INTERROGATION :

SCHEMA 1

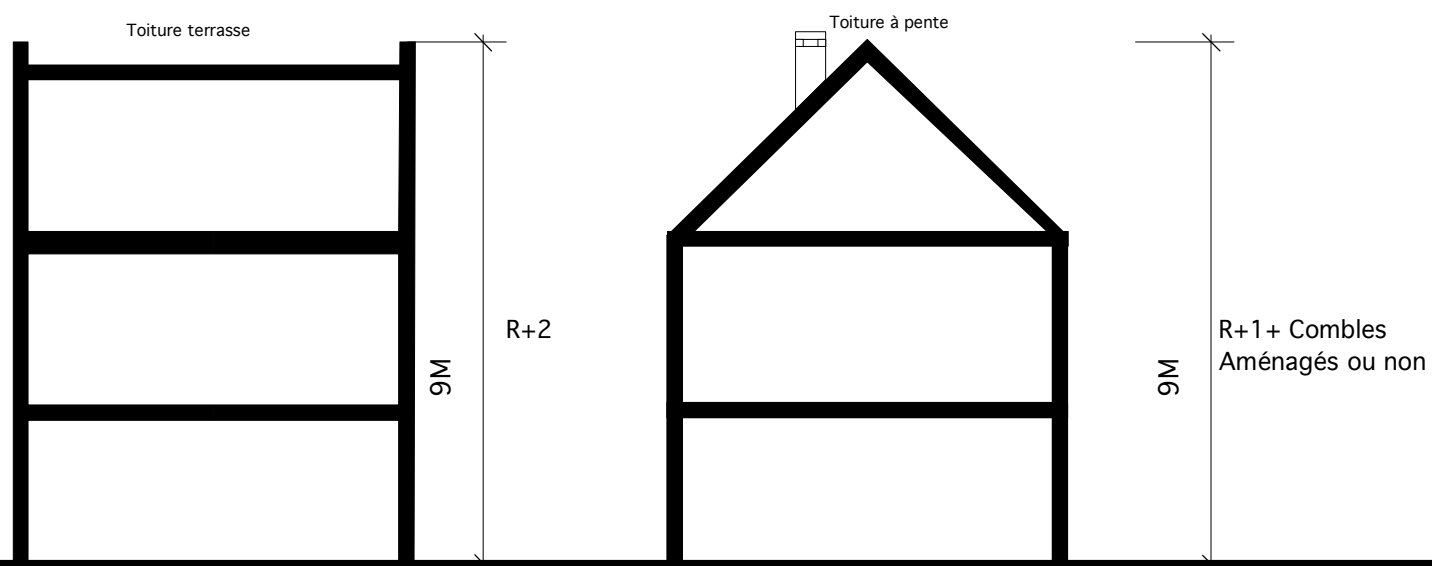
Lorsque la demande de limiter la hauteur des constructions d'habitation limitrophes de la gendarmerie à R+1, est-il attendu les SCHEMA 1 (toiture terrasse+toiture à pente) ou les SCHEMA 2 (toiture terrasse+toiture à pente) ?
